Communauté de Communes
Pays de Lapalisse

MEMOIRE EN REPONSE
AU COMMISSAIRE ENQUETEUR

PLAN
LOCAL
D'URBANISME
INTERCOMMUNAL

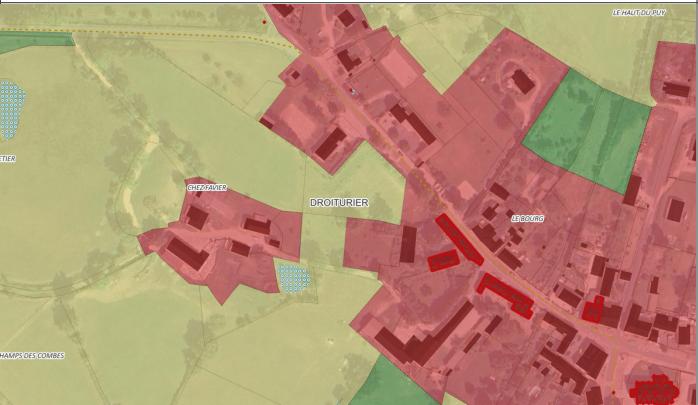
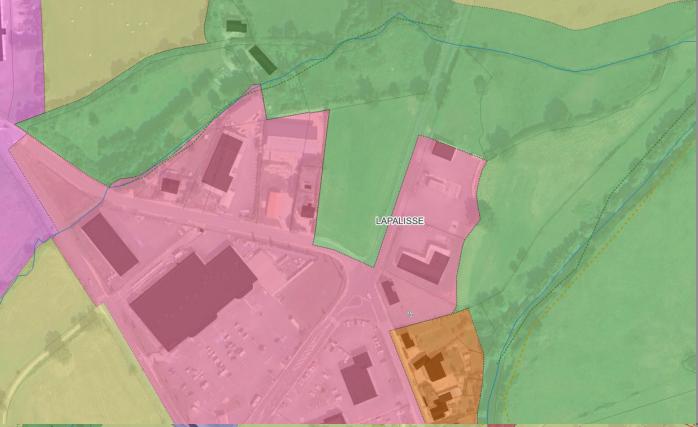
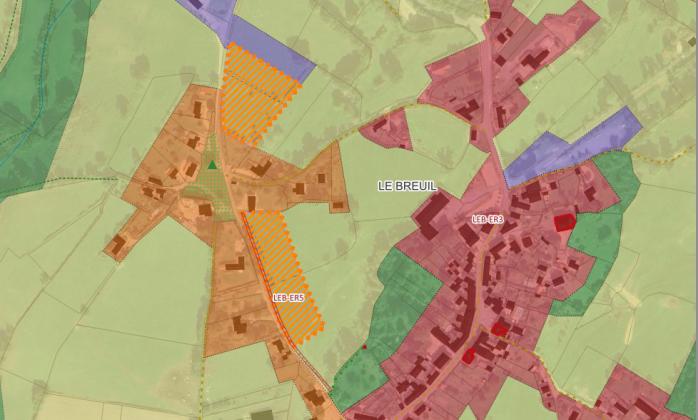
Sans remettre en cause ces différents zonages, est-il possible d'avoir des justifications sur les classements suivants ?

Cas cités par le commissaire-enquêteur :	Réponse du porteur de projet :
	Il s'agit de l'accès à la parcelle agricole située à l'arrière. Son classement en zone Agricole permet d'éviter son enclavement.

Cas cités par le commissaire-enquêteur :	Réponse du porteur de projet :
	<p>Les terrains classés en zone A couvrent une superficie d'environ 3800 m². Il s'agit d'une grande propriété, en cours de rénovation, et aucune volonté de construire de nouveaux logements dans cet espace jardiné arboré n'a été émise, c'est pourquoi, cet espace n'a pas été intégré à la zone Urbaine. En revanche, il peut être envisagé un classement en Nj pour afficher sa vocation « jardin ».</p>
	<p>La communauté de communes ne souhaite pas l'implantation d'un nouveau logement à proximité immédiate de l'entreprise « L'huilerie de Lapalisse », c'est pourquoi, ce fond de jardin a été laissé en zone A. Cependant, il peut être envisagé un classement en Nj pour afficher sa vocation « jardin ».</p>
	<p>Cette parcelle constitue aujourd'hui une prairie. Constructible depuis 2009 (année d'approbation du PLUi actuellement en vigueur), elle n'a fait l'objet d'aucun projet à destination commerciale depuis cette date. De plus, un aménagement de ce terrain nécessiterait la réalisation de fouilles archéologiques générant un coût important pour le porteur de projet. Dans le cadre de sa stratégie de développement économique et dans le respect de la réduction de la consommation d'espace, la communauté de communes a donc privilégié d'autres terrains.</p>

<p>Concernant les secteurs de projet, le choix s'est porté sur ces deux zones 1AUh au regard de la topographie et de l'accessibilité de la parcelle citée dans la question.</p>

Cas cités par le commissaire-enquêteur :	Réponse du porteur de projet :
	Ce terrain couvre une superficie de 5000 m ² , soit 5 logements (en appliquant une densité de 10 logements/hectare). La commune souhaite conserver les extensions délimitées dans le projet de PLUi arrêté ; l'intégration de ce terrain en zone urbaine accroîtrait le nombre de logements à créer.
	Le terrain au centre est marqué par un relief important et un sous-sol rocheux ne facilitant pas la constructibilité, c'est pourquoi, il a été classé en zone Agricole.
